监理工程师通知单（质量、安全）

工程名称： 赞皇 40 万千瓦一期 20 万千瓦风电项目（本期 10 万千瓦）

编号 ZHFD—ZHJL—TZD—036

主题：关于风机基础到箱变电缆、光缆敷设事宜

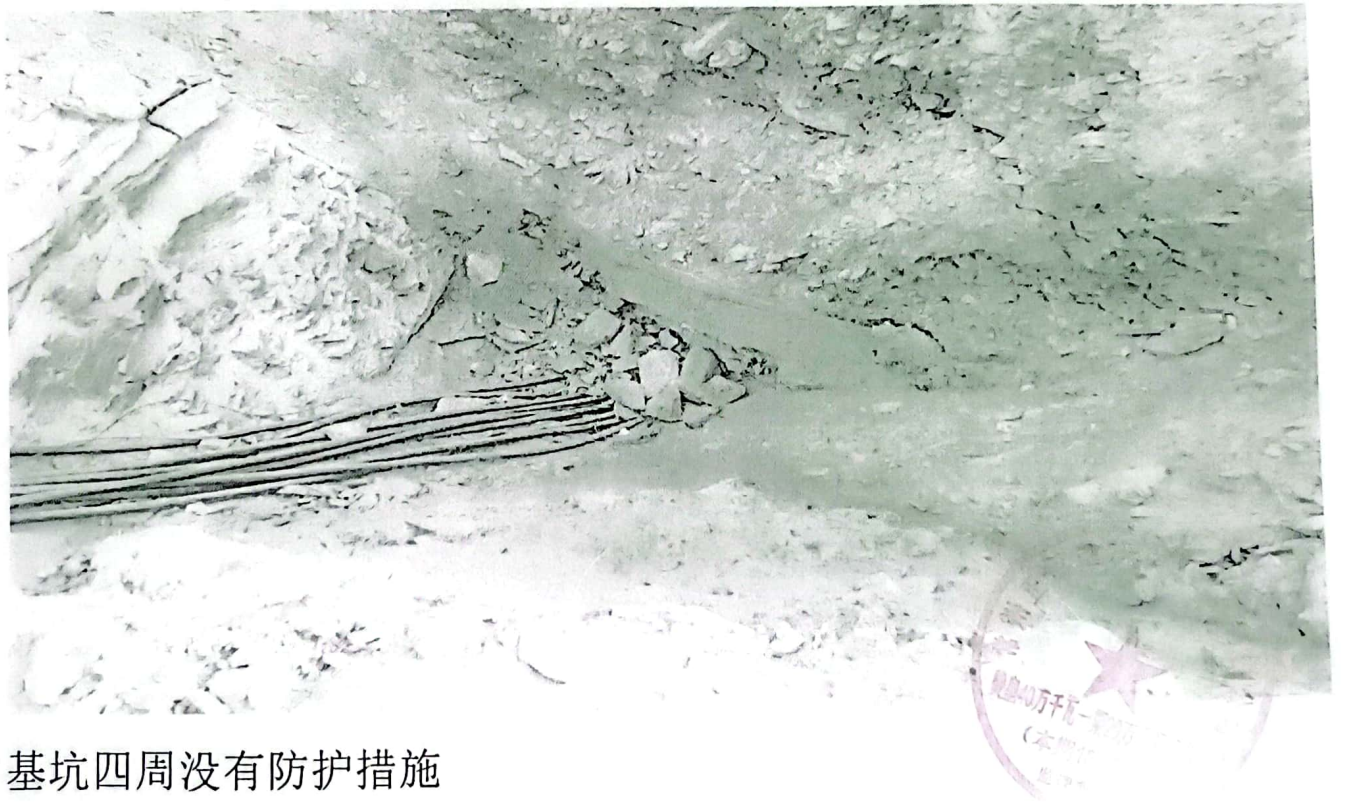
经赞皇40万千瓦一期20万千瓦风电项目（本期10万千瓦）监理部对30#风机到箱变基坑开挖、电缆、敷设施工现场巡视检查发现如下问题；

1、风机基础到箱变基础的基坑四周没有有效的临边符合措施。

2、电缆和光缆敷设完成后没有进行报验且防护措施不到位。

对上述问题要求贵单位立即限期监督整改，并检查、检测电缆、光缆的损坏通断情况，及时回复闭环。

电缆和光缆受损严重

基坑四周没有防护措施
